## AVVERTENZA SUL PRODOTTO - MOSCHETTONI

20 gennaio 2014

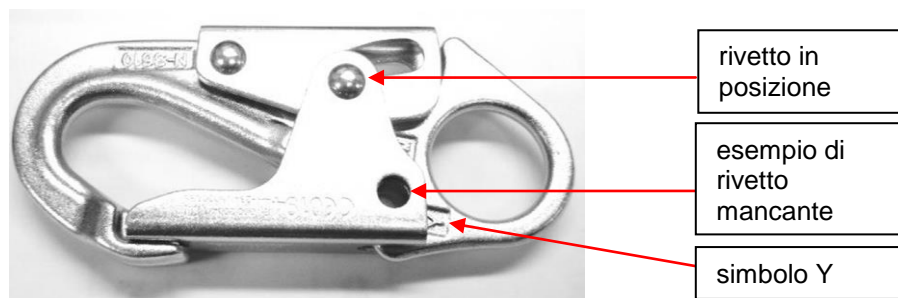
Capital Safety è a conoscenza di un problema di assemblaggio dei moschettoni prodotti da uno dei nostri fornitori. Questi moschettoni sono componenti ampiamente utilizzati nei prodotti per la protezione anticaduta. Il problema riguarda rivetti installati in maniera errata o mancanti (vedere l'immagine seguente). Il simbolo del produttore è una "Y" stampigliata così come mostrato nell'immagine.

L'immagine sopra riproduce un modello di moschettone puramente rappresentativo, anche altri modelli sono interessati dal problema.

Figura 1: il rivetto allentato può fuoriuscire dal connettore.

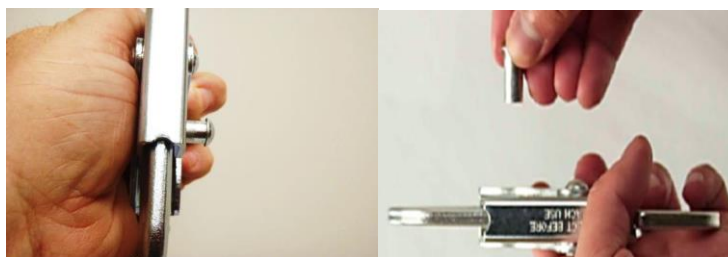
Desideriamo ricordare agli utenti di condurre un'ispezione prima dell'utilizzo di attrezzature di protezione anticaduta così come da istruzioni presenti sui manuali dell'utente. Se viene identificato un rivetto mancante o non completamente installato all'interno di un moschettone presente in un prodotto Capital Safety, quest'ultimo deve essere immediatamente rimosso dal servizio e reinvio a Capital Safety per la sostituzione nell'ambito della garanzia (consultare le figure da 1 & 2).

Figura 2: il rivetto allentato può essere separato dal connettore.
